**Avis délibéré de l’Autorité environnementale
sur l’implantation de deux EPR2 sur le site de
Gravelines (59)**

n°Ae : 2025-138

Avis délibéré n°2025-138 adopté lors de la séance du 30 janvier 2026

Figure 13 : Collecte, traitement et rejet des effluents radioactifs liquides sur les unités EPR2 – Source : avis AE EPR2 Penly
 En violet : partie propre à chaque unité EPR
 En orange (trigramme précédé de 9) : partie commune aux deux unités EPR

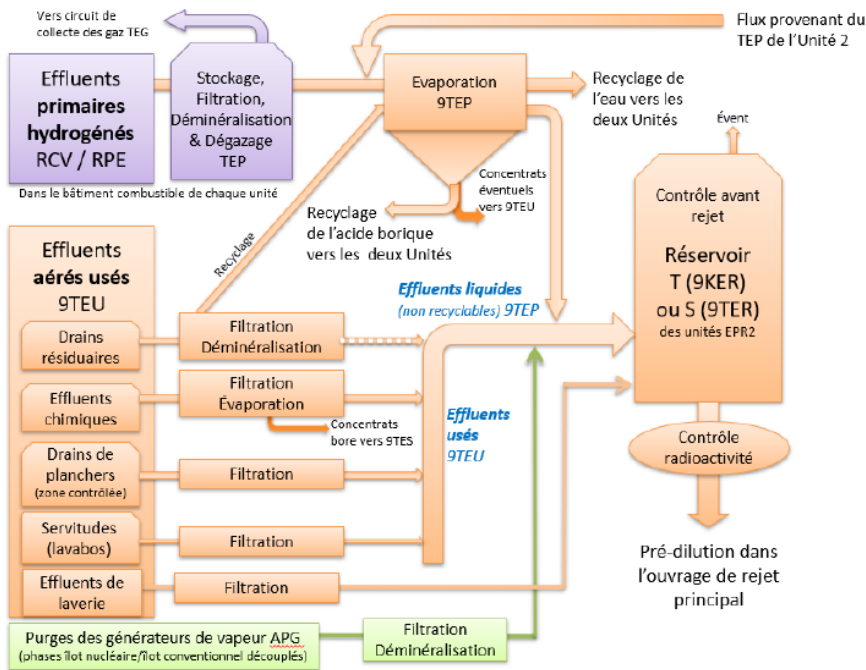
- des « effluents primaires hydrogénés » qui proviennent du circuit primaire et contiennent des gaz de fission et des produits d'activation, mais aussi des substances chimiques et de l'hydrogène dissous⁷¹ ;
- des « effluents aérés usés », issus des circuits auxiliaires du circuit primaire, qui constituent le reste des effluents de l'îlot nucléaire. Chaque type d'effluent est collecté et traité. Les effluents traités sont entreposés dans des réservoirs appelés « T » (et « S » si besoin) pour analyse avant rejet en mer.
